## PROGETTO DI UN PARCO EOLICO

Documento Esplicativo degli Elaborati Progettuali Prodotti

N° REVISIONE	DATA	OGGETTO DELLA REVISIONE
01	Aprile 2022	Variazione al layout del progetto - Procedura PAUR - N.Reg. 004/21 - 12 Luglio 2021

**Procedura di PAUR** di cui alla L.R. n. 2/2021 e alla Delib. G.R. N.11/75 del 24.03.2021  
Regione **Sardegna** - Provincia di **Sassari** - Comune di **Luogosanto**  
**Progetto di un Parco Eolico da 29,4 MW** composto da 7 aerogeneratori da 4,2 MW  
di potenza nominale

Figura 1 – Layout presentato nel progetto di Luglio 2021

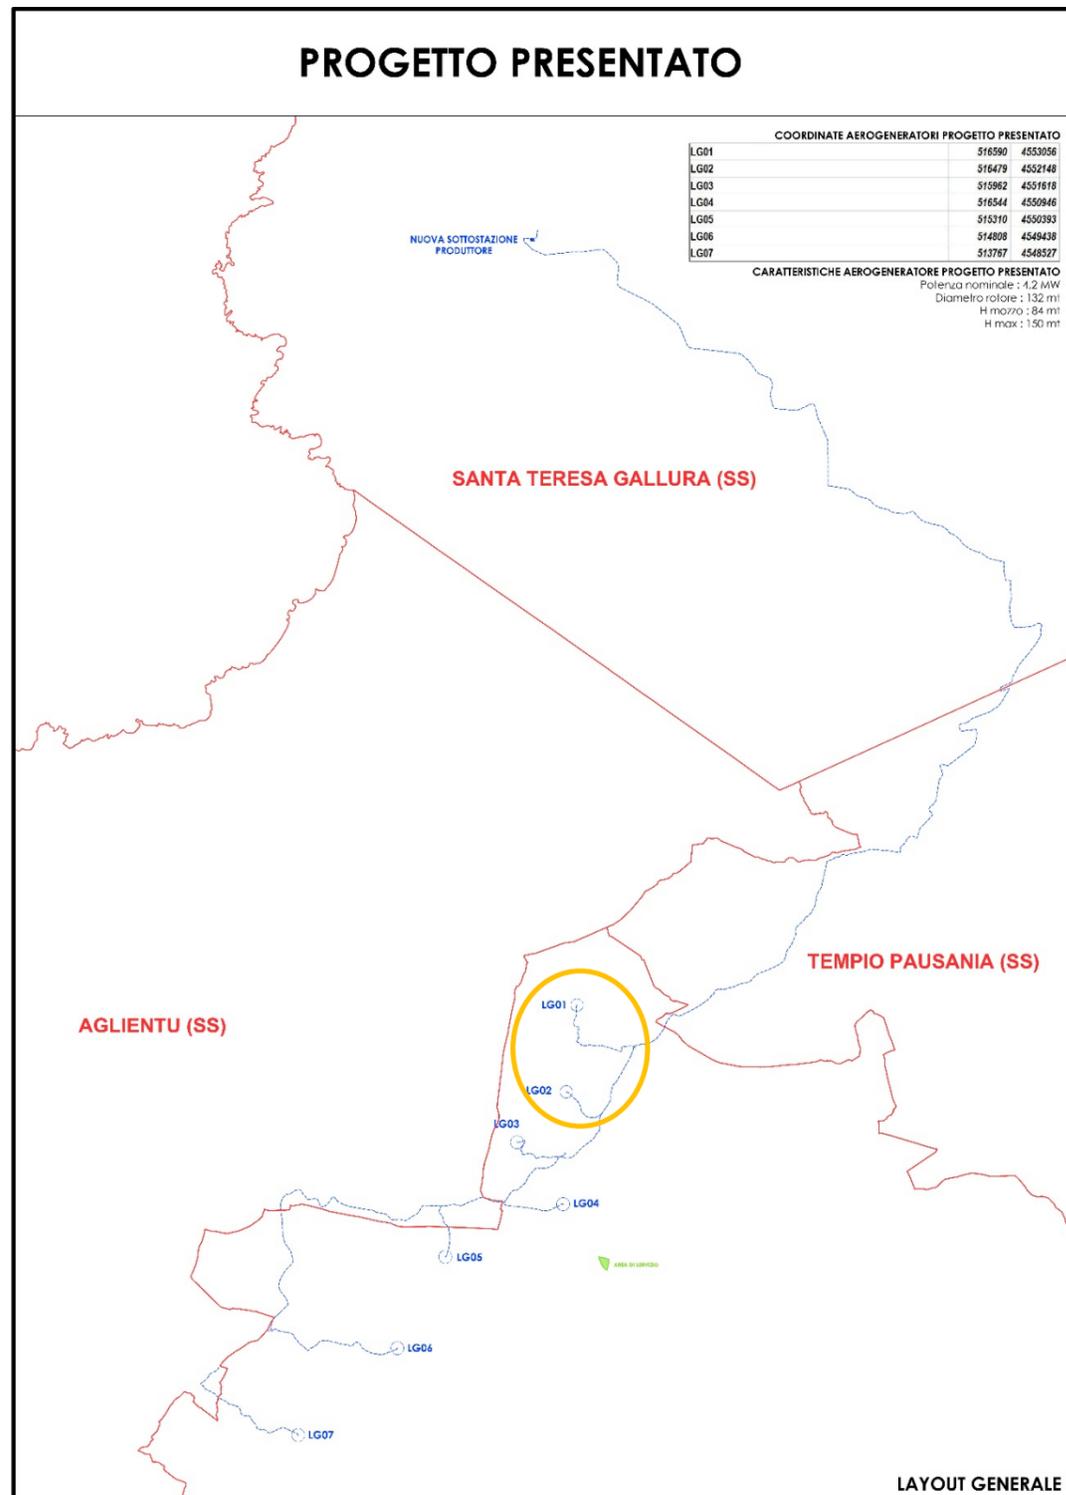
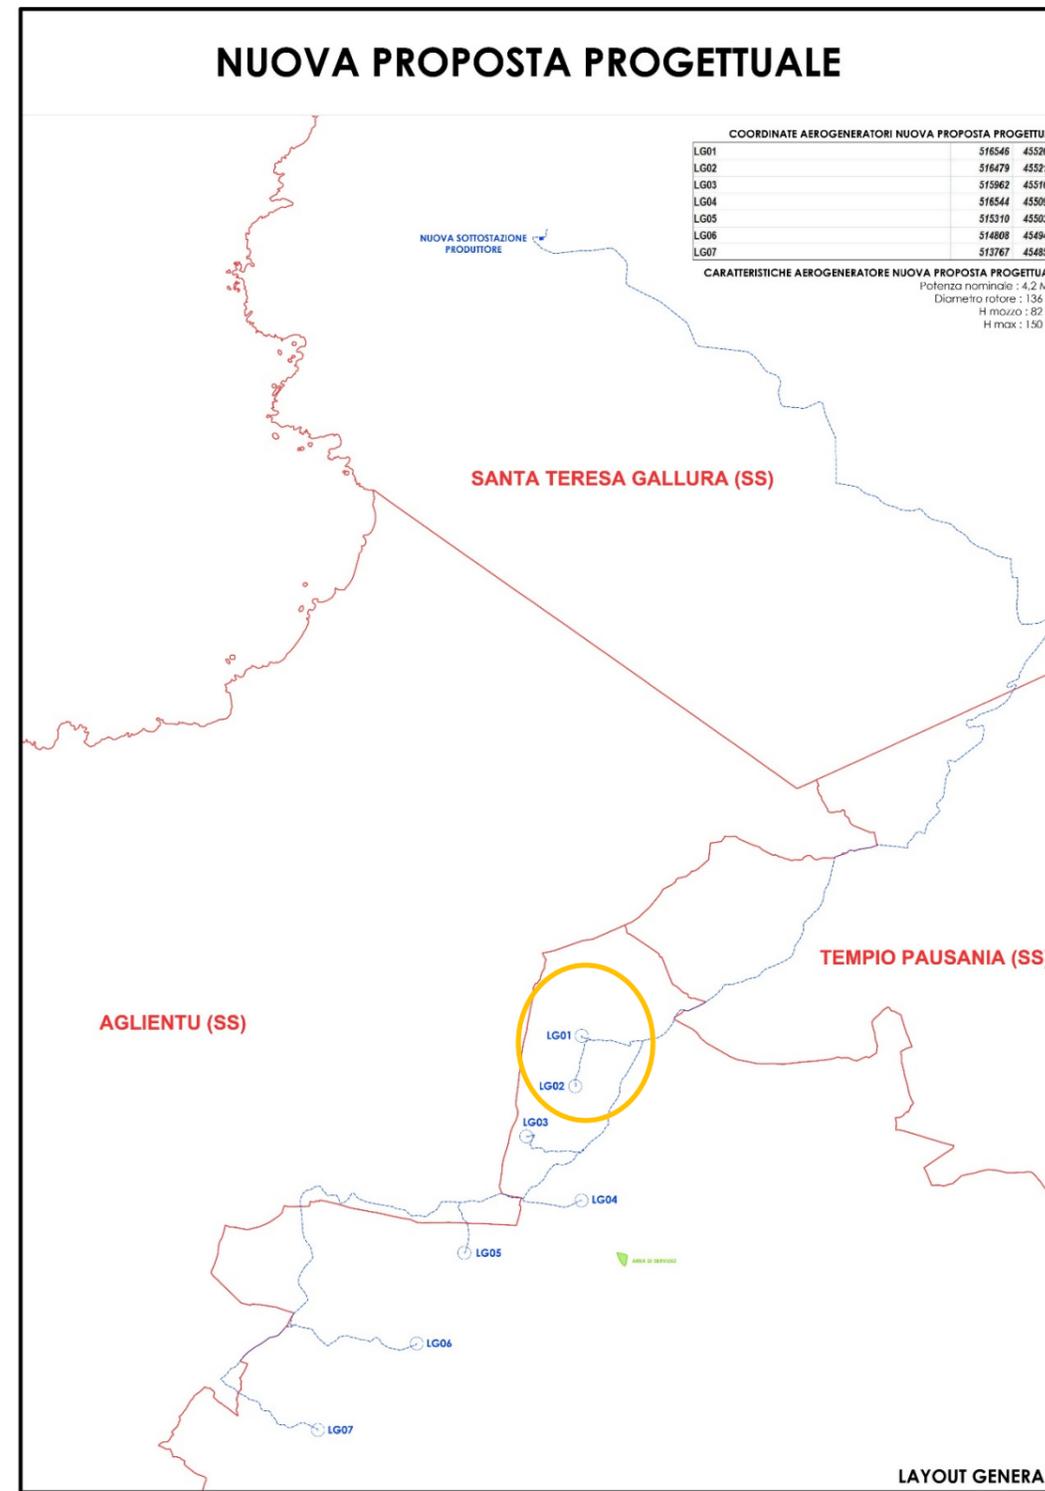
Le ragioni che hanno spinto la società proponente a modificare la posizione dell'aerogeneratore LG01, sono state dettate da più approfondite analisi e valutazioni della porzione di territorio in cui l'aerogeneratore insisteva e dalla volontà di proporre un intervento progettuale che, pur nella sua complessità, potesse risultare il meno invasivo possibile soprattutto in termini di nuova viabilità e nuove opere strutturali da realizzare.

La volontà della società è stata anche quella di cogliere la sollecitazione posta da uno fra gli enti che ha espresso le proprie richieste di integrazioni, ovvero l' *Assessorato degli Enti Locali, Finanze e Urbanistica - Direzione Generale della pianificazione urbanistica territoriale e della vigilanza edilizia - Servizio Tutela del paesaggio Sardegna settentrionale Nord Est*, che nella sua richiesta di documentazione integrativa esplicitava chiaramente di valutare, a seguito di *"un supplemento di indagine conoscitiva che rendano esatta contezza dei luoghi e della capacità di incidere su elementi peculiari (...) l'opportunità di procedere a varianti progettuali sia nell'ubicazione degli aerogeneratori che delle piste per raggiungere le relative piazzole"*

Tale supplemento di indagini conoscitive sopra richiamato è stato svolto, anche mediante sopralluoghi, ed è stato rappresentato sia con elaborati grafici che testuali che sono parte integrante della documentazione di progetto presentata unitamente alla presente. Conseguentemente è stata valutata e verificata una nuova posizione per l'aerogeneratore LG01 e progettato un nuovo tracciato viario tra LG01 e LG02, al di sotto del quale saranno posti i cavidotti interrati di collegamento.

Nelle due immagini presenti nella pagina successiva (**Figura 1** e **Figura 2**) è stato rappresentato un confronto tra la configurazione del Layout presentato lo scorso 12 luglio 2021 con quello revisionato e aggiornato, che sarà dettagliatamente descritto all'interno della documentazione progettuale sia grafica che descrittiva.

Figura 1: Inquadramento su ortofoto - Discarica Sarra Culichena

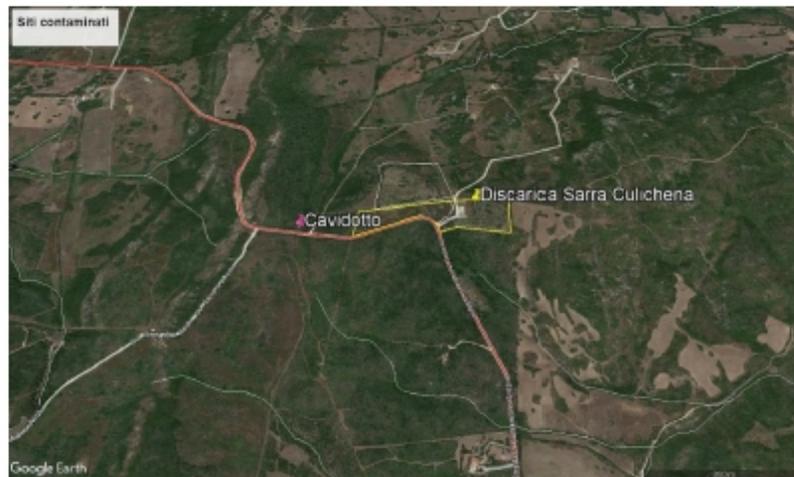
Dalla sovrapposizione del tracciato del cavidotto MT con lo strato informativo realizzato dall'ARPAS relativo alla delimitazione dei Siti inquinati della Regione Sardegna (disponibile sul Geoportale RAS), si evince che una porzione del cavidotto interrato è ubicata in prossimità della ex discarica RSU "Sarra Culichena" in località La Itazona nel comune di S. Teresa di Gallura (figura 1). Per questo sito è in corso un procedimento di caratterizzazione ambientale, finalizzato alla definizione di un eventuale progetto di bonifica (PdB) e/o messa in sicurezza permanente (MISP). Si raccomanda pertanto che nel caso in cui in fase esecutiva emergessero interferenze del cavidotto interrato con tali aree, vengano attuate tutte le azioni necessarie per la costruzione in sicurezza dell'opera e che la stessa non interferisca o impedisca un eventuale PdB o la MISP dell'area.
